TECHNISCHE MITTEILUNG

Nr.: 208-1/69 Datum: Dez. 1969

Muster: BÖLKOW JUNIOR

Betrifft: Triebwerksbefestigung
am Brandspant

3. Erforderliche Unterlagen: Skizze (rückseitig)

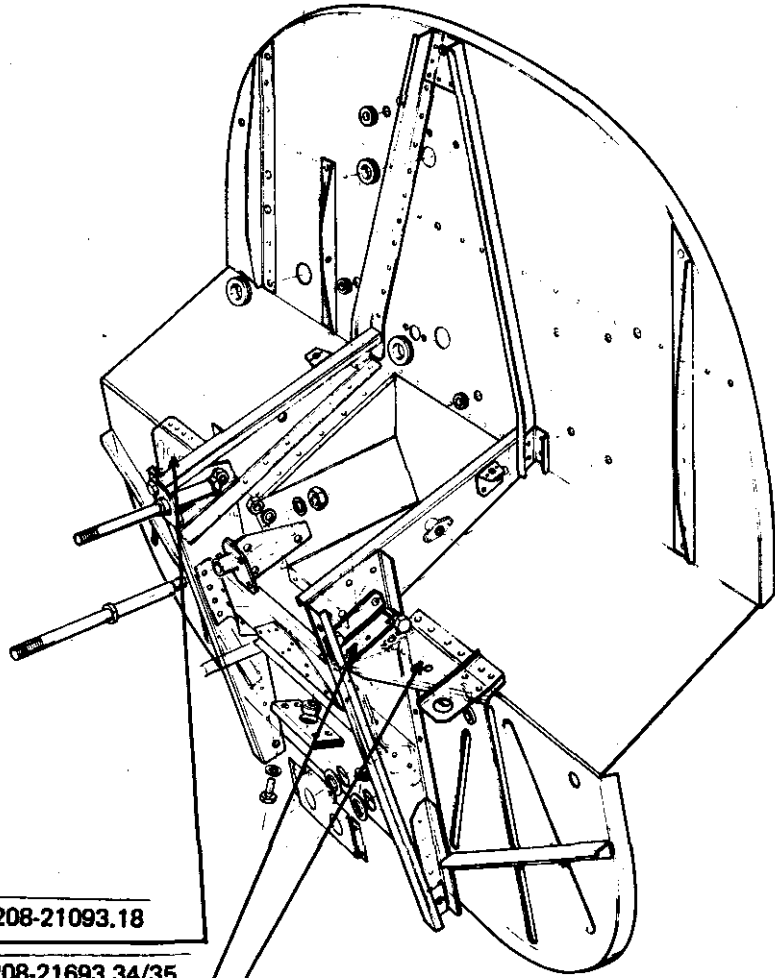
An einigen Flugzeugen traten an den Stützblechen 208-21093.17 bzw. 18 bei Triebwerksbefestigung und Brandspant Gewaltbrüche auf. Wie wir ermitteln konnten, wurden mit allen betroffenen Flugzeugen extrem harte Landungen durchgeführt.

Es ist eine sofortige Sichtkontrolle der beiden Stützbleche erforderlich. Die Prüfung ist bei jeder Wartungskontrolle zu wiederholen. Wird an einem oder den beiden Teilen ein Riß festgestellt, ist die Außerbetriebnahme des Flugzeuges bis zur Reparatur erforderlich.

Zum Wechseln der Stützbleche muß das Triebwerk nicht demontiert, aber der Schmierstoff-Druckgeber ausgebaut werden. Nach Lösen der Halteschrauben und Ausnieten der vorhandenen Niete wird das Blech durch ein neues ersetzt. Zusätzlich empfehlen wir, einen 1 mm starken Stahlblechwinkel entsprechend dem vorhandenen unteren Leichtmetallwinkel, an der Oberseite des Stützbleches mit zu vernieten bzw. zu verschrauben.

Stützblech links 208-21093.17 und / oder
Stützblech rechts 208-21093.18 ein bzw. zwei
Winkelblech 208-21693.34/35

3. References: Sketch (see reverse)

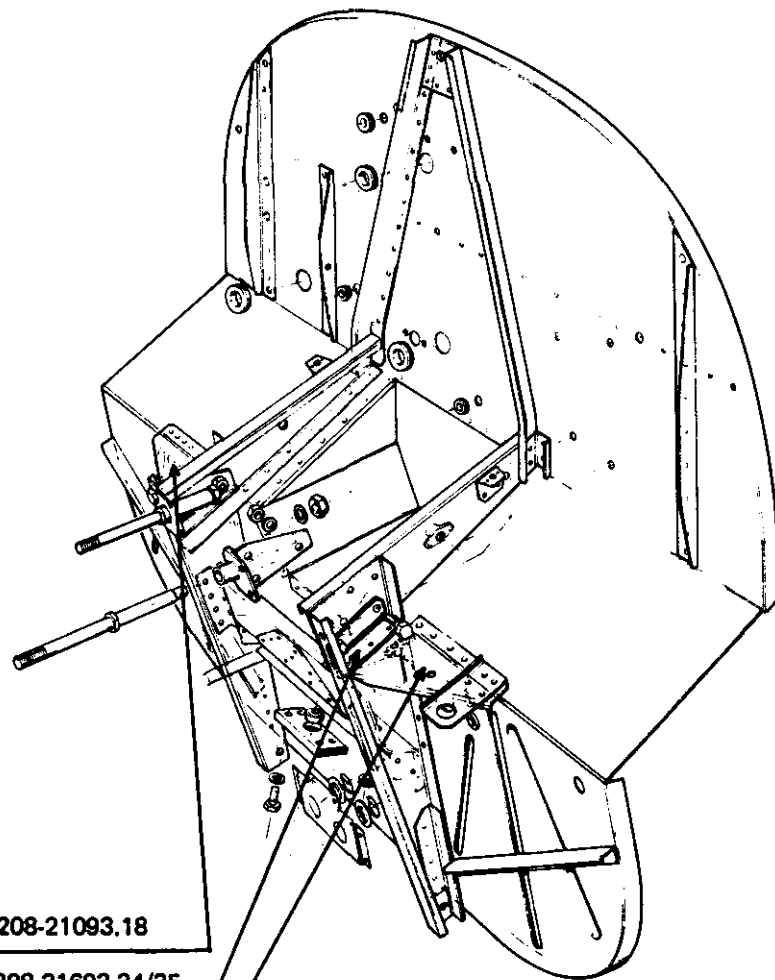
Cracks occurred on the supports 208-21093.17 and 18 in the engine attachment and fire wall of some aircraft. We were able to find out that extremely heavy landings were carried out with the aircraft concerned.

An immediate visual inspection of the two supports is required. The inspection is to be repeated during each maintenance check. If a crack is detected on one of the parts or on both, the aircraft must be put out of operation until repair has been carried out.

To replace the supports, the engine need not be removed, but the oil pressure gage must be demounted. Upon removal of the retaining screws and rivets, the support is replaced by a new one. In addition, we recommend to rivet or screw a 1 mm thick steel angle, side of the support.

Support LH	208-21093.17 and / or
Support RH	208-21093.18 one or two
Angle	208-21693.34/35
